Kuuste alajaama kinnistu ehitusloa eelnõu kooskõlastamine märkustega

Olete esitanud meile korduvaks kooskõlastamiseks Tartu maakonna Kastre valla Koke küla Kuuste alajaama kinnistu ehitusloa eelnõu (menetlus nr 454670, EHR koodid nr 220578053 ja 121430241).

Ehitusluba antakse olemasoleva alajaama rekonstrueerimiseks ning alajaama juhtimishoone ehitamiseks. Ehitusloa aluseks on Sevecon OÜ, töö nr 15-24/30.09.2024 „*Kuuste alajaama 110kV jaotla rekonstrueerimine. Eelprojekt.*“

Joonis 1. Väljavõtte ehitusloa aluseks oleva projekti asendiplaanist, selgituseta tingmärk

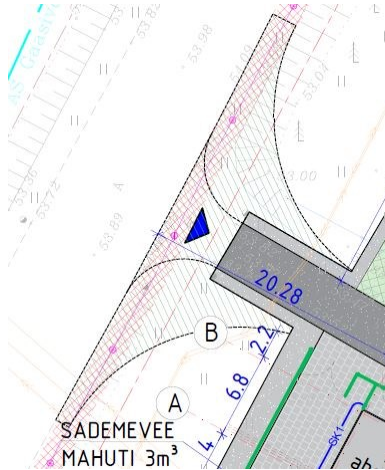
3. Projekti asendiplaani joonisel (Lisa 2) on riigitee ristumiskohal kasutatud viirutusega tingmärki (Joonis 1), mida aga ei ole kirjeldatud joonise tingmärkide loetelus. Kui selle tingmargiga on soovitud markeerida rekonstrueeritavat riigitee ristumiskohta, st ala, mille osas koostatakse eraldiseisev riigitee ristumiskoha projekt (vt meie märkuste p 6 ja Lisa 3), siis palume eemaldada projekti asendiplaani jooniselt riigitee ristumiskoha konkreetse ruumiline kujutis, sest reaalne riigitee ristumiskoha ruumiline lahendus (geomeetria) ei ole

hetkel teada ning see kavandatakse alles riigitee ristumiskoha ehitamise projektiga.

Riigitee ristumiskoha ehitamise töömaht kujutada nt ristkülikuga (Joonis 2, punase joonega); riigitee ristumiskoha töömahtu arvestada ka kinnistuisene juurdepääsutee osa kuni kavandatava killustikplatsini (Joonis 2, kollane markeering), sest juurdepääsutee lahendus (geomeetria, materjalid jms) sõltub riigitee ristumiskoha lahendusest (st Joonisel nr 2 kollasega markeeritud osa võiks jätta käesoleva projekti mahust välja).
